Terminál alebo autobusová hala?

V tomto pokračovaní príspevkov o „autobusovom termináli“ sa budem venovať rozboru predloženej situácie a objektov na nej. Znovu zdôrazňujem, že ide o môj osobný názor založený len na tých niekoľkých výkresoch ktoré mám k dispozícii. Žiaľ aj tie sú len v mierke 1:2000.

PREKRESLENÁ SITUÁCIA S VYZNAČENÍM NAVRHOVANÝCH FUNKCIÍ.

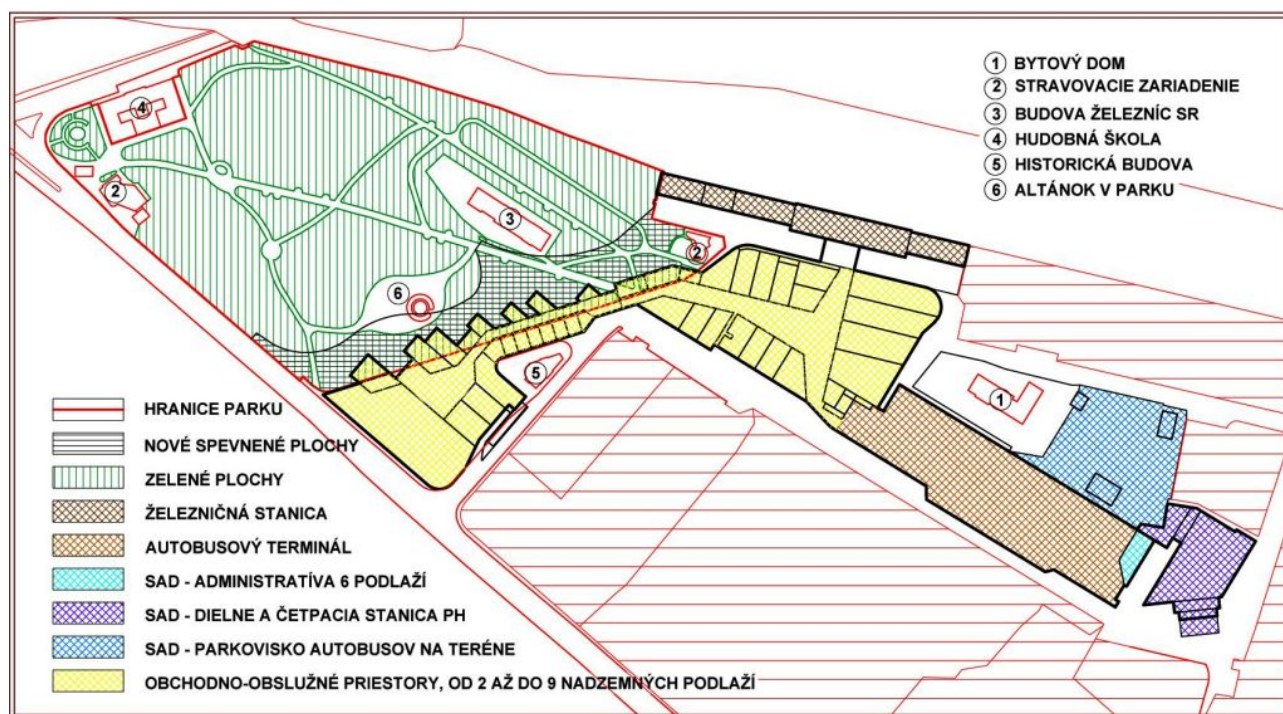
Na prvý pohľad je zrejmé, že investor sa rozhodol pre tretiu alternatívu. (pozri článok 03). Zámer je jasný. Prinútiť cestujúceho, nech už je to ktokoľvek, prejsť cez predajné priestory a až potom von, na MHD alebo na autobusové nástupište pri prestupe na prímestskú dopravu.

Z hľadiska investora ako podnikateľa je to pochopiteľné a legitímne. Len sa to nesmie preháňať. A v tomto prípade to investor riadne prehnal.

Dominantnými funkciami celého predloženého návrhu sú obchod, služby a administratíva. (v situácii žlté) k Všetko ostatné je len nutným a trpeným doplnkom. Teda až na priestory presťahovanej SAD Trenčín.

Snaha investora maximalizovať priestory obchodu a služieb vedú až k priestorovej minimalizácii toho, čo investor nazýva autobusovým terminálom a k neprijateľnému natlačeniu priestorov na prenájom až do parku.

Ak sa na projekt pozrieme ako na projekt „autobusového terminálu“ nenachádzam žiaden dôvod okliešťovať autobusové nádražie a zaberat' z priestoru parku. Nie je to nutné a pre mňa je to neprijateľné.

AUTOBUSOVÉ NÁSTUPIŠTE SO ZAKRESLENOU TRASOV PRESTUPUJÚCICH A VYSTUPUJÚCICH CESTUJÚCICH.

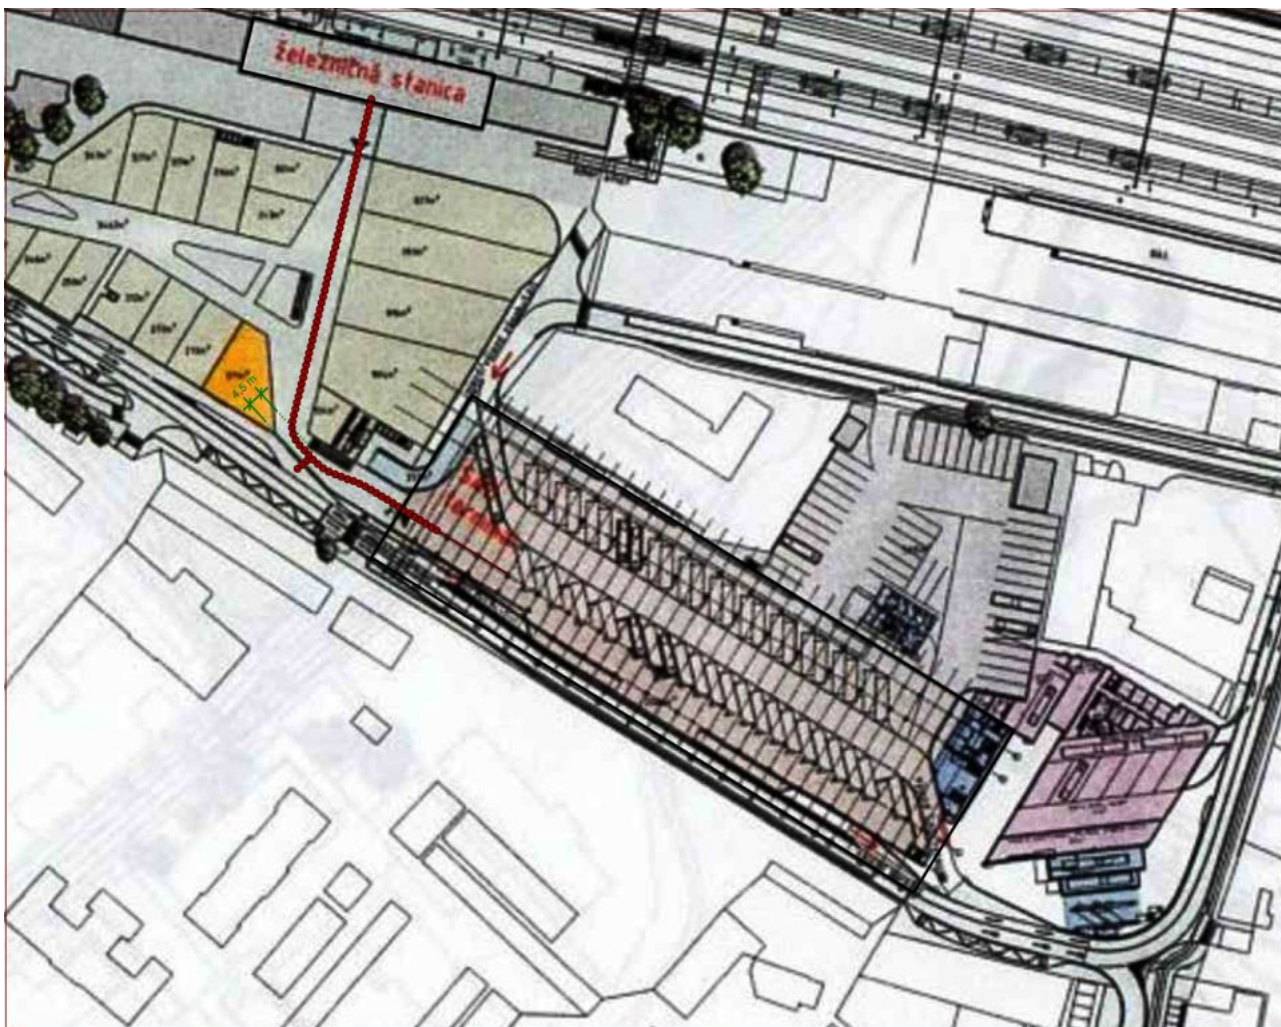
Hala autobusových nástupíšť je príliš úzka. Nie je tu odstup. V tomto prevedení nie je možné medzi autobusy a čakajúcich cestujúcich vložiť zasklenenú stenu tak, ako to bolo prezentované na vizualizácii. Nie je tam dostatok miesta.

Snáď ešte väčším problémom je prepojenie autobusového nástupišťa a železničnej stanice. (Vo výkres je to čiara vyskladaná z červených krúžkov.)

Z haly a do haly majú, podľa návrhu, cestujúci vchádzať a vychádzať len v jednom mieste. A to na jej užšej strane. Koridor cez ktorý majú všetci prechádzať je veľmi úzky. Cca 4,5 metra. (Vo výkrese je kóta zelená. Čitateľná je pri zväčšení)

Autobusová hala nie je žiadnym „terminálom“. Je to obyčajná hala minimálnych rozmerov pre zvolenú funkciu. Jediný východ pre cestujúcich a ešte cez tak zúžený priestor je absolútne neprijateľným riešením. Nie je to terminál. Je to len z pohľadu investora nutné zlo prilepené k
